Gemeinde Adlkofen
Bebauungsplan Schuhbauerfeld Deckblatt Nr. 2
1. vereinfachte Änderung

Begründung

12. Dezember 2016

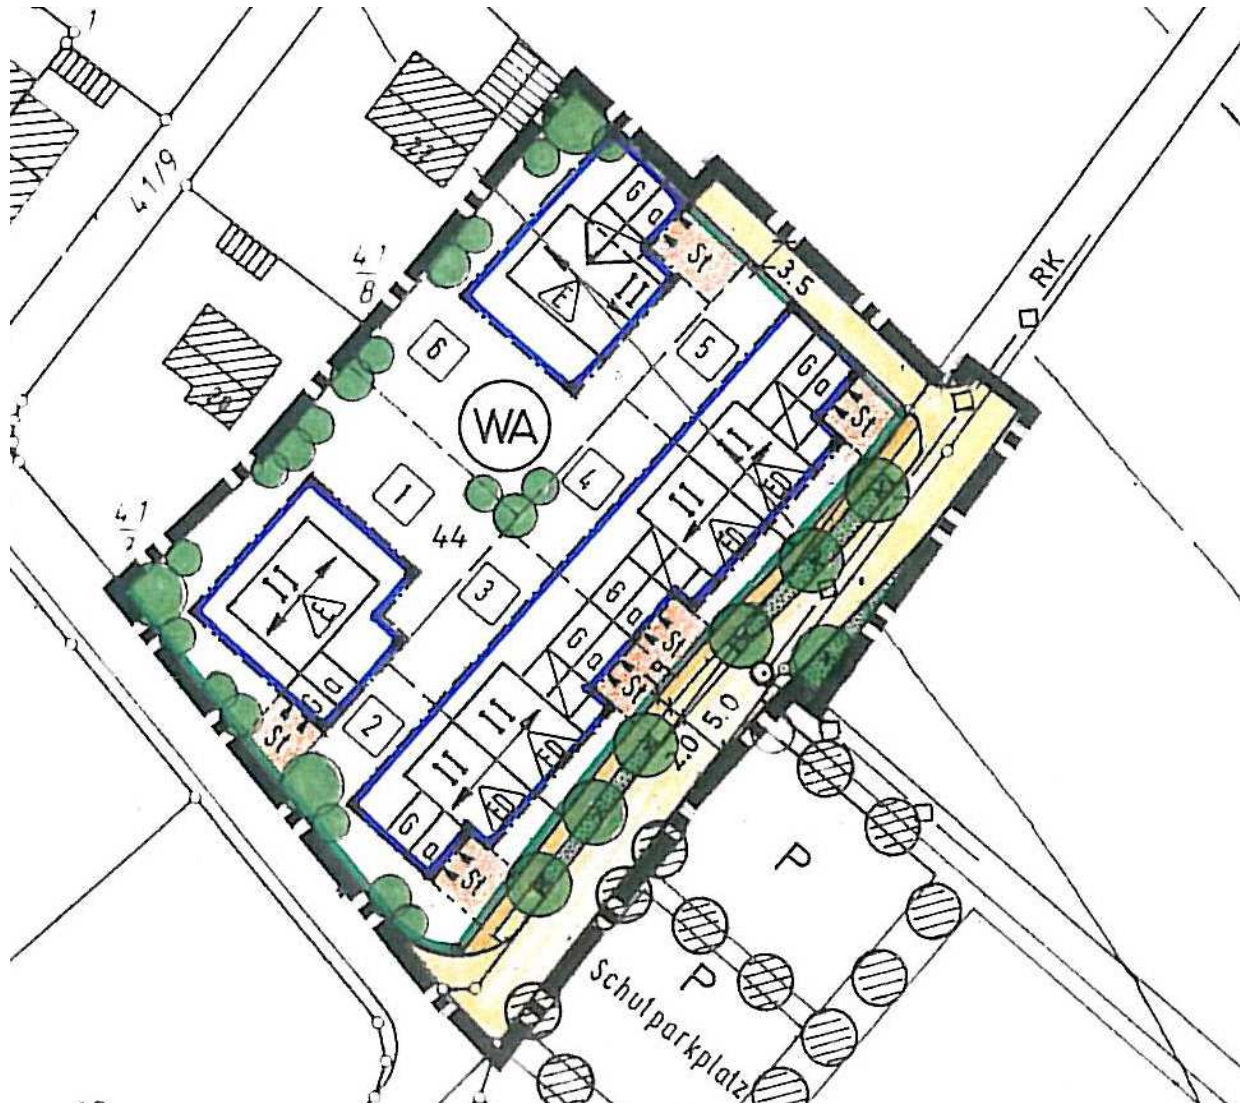
Die Gemeinde Adlkofen besitzt ein genehmigtes Deckblatt Nr. 2 zum Bebauungsplan „Schuhbauerfeld“, mit Rechtsverbindlichkeit seit 20. Dezember 2000 (siehe Abbildung). Am 06. September 2016 hat der Gemeinderat Adlkofen beschlossen, das Deckblatt zu ändern.

Parzelle 1,2 und 3 Vergrößerung des Baufensters, Verschiebung der Baugrenzen

Parzelle 1 Bebaubarkeit auch mit Doppelhaus

Parzelle 1 Drehung der Firstrichtung

Parzelle 1 zusätzlicher Bereich für Stellplätze
